Upprättad:  
Diarienummer: PLAN.2018.6

## GRANSKNINGSUTLÅTANDE

### Detaljplan för fastigheter 16:3, 16:8, 16:7, 16:9 - Mejerigatan

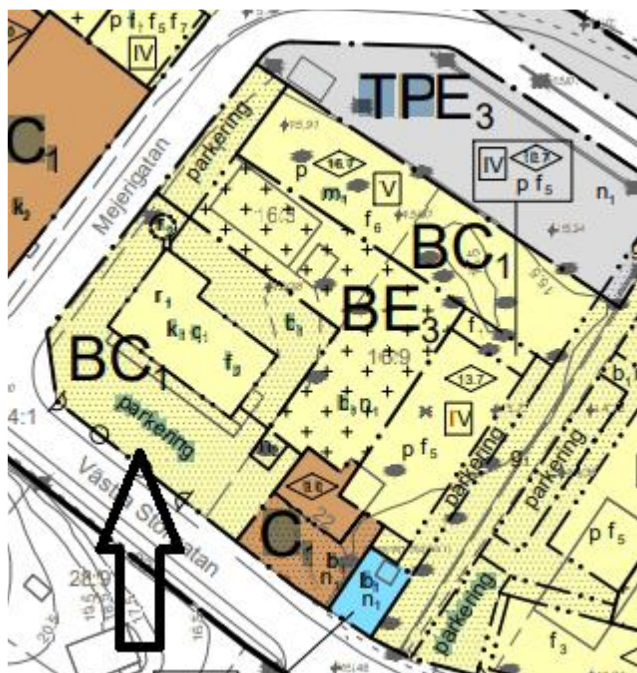
- VA-enheten bedömer att även detta område bör ha markeringen "n1"

Fastighetsägaren kommer äga och förvalta dagvattenmagasinen. Vilka tekniska anläggningar som behöver vara utbyggda innan nya byggnader tas i bruk avgörs i samband med bygglovsprövning. Kommunen bedömer inte att parkeringen på bilden behöver omfattas av bestämmelsen n1.
